図面修正依頼書

山田ビル_2F電灯コンセント

宛先	作図担当 佐藤 様 様
依頼者	鈴木電設 鈴木
日付	2026年10月22日
修正期限	10月27日（火）
図面	E-12 2階 電灯コンセント設備平面図（第2版）

2階 電灯コンセント設備平面図

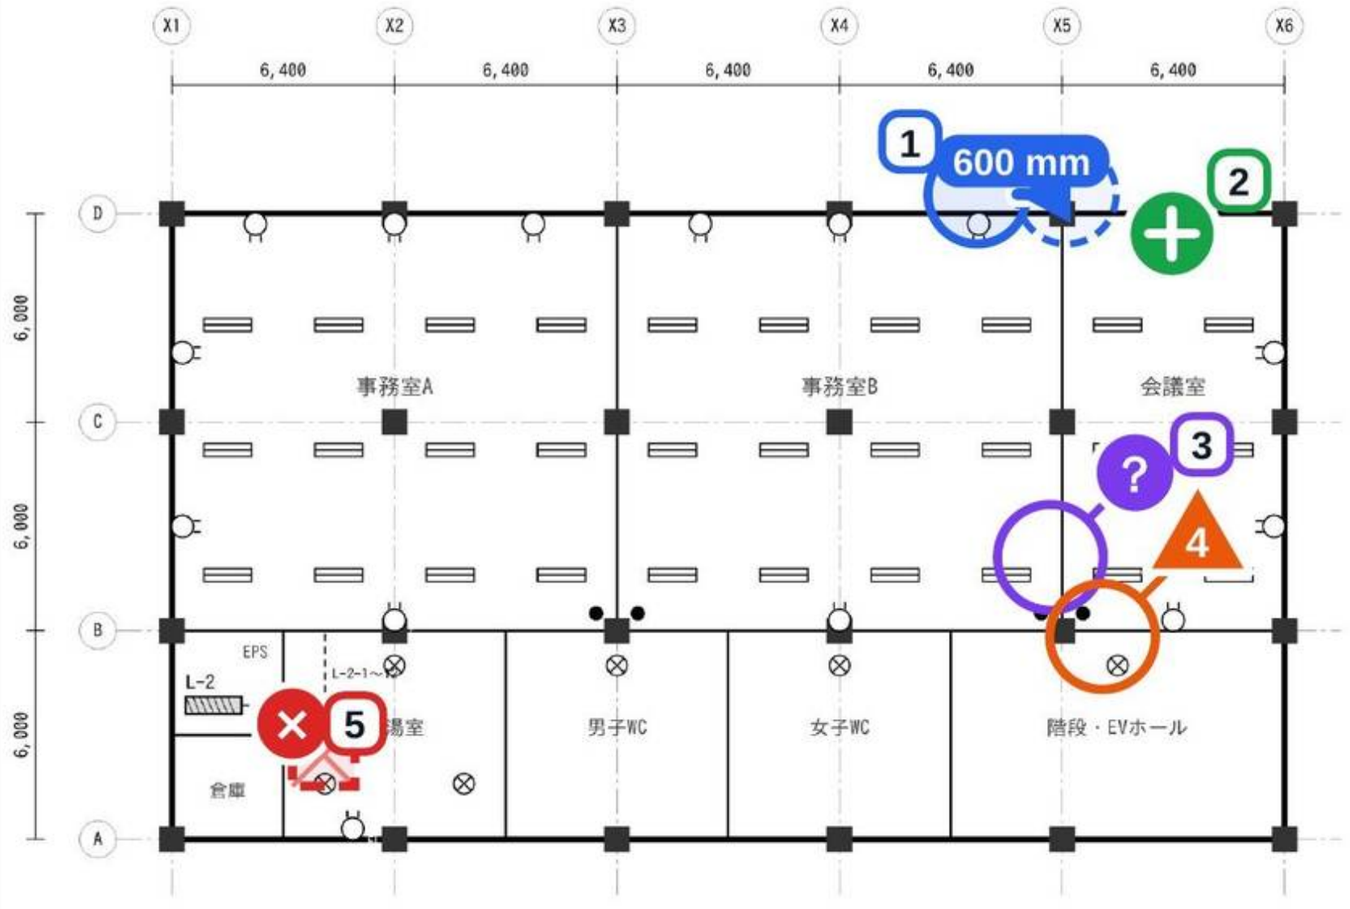
No.	場所（拡大図）	指示	作図
→ 1 移動		コンセント を 右へ 600 mm 移動する。配線はつなぎ直す。	□完了 確認
＋ 2 追加		図の ＋ の位置に、コンセント（2P15A×2 接地極付） を 2 個 追加する。	□完了 確認
? 3 確認		階段・EVホールのスイッチは、扉の吊元側でよいですか？	□了承 □不可 □要協議 回答：
△ 4 変更		ダウンライトの型番・仕様 を「φ100」から「φ150」に変更する。	□完了 確認
× 5 削除		赤枠で囲んだ ダウンライト を削除する。記号と、つながる配線も消す。	□完了 確認
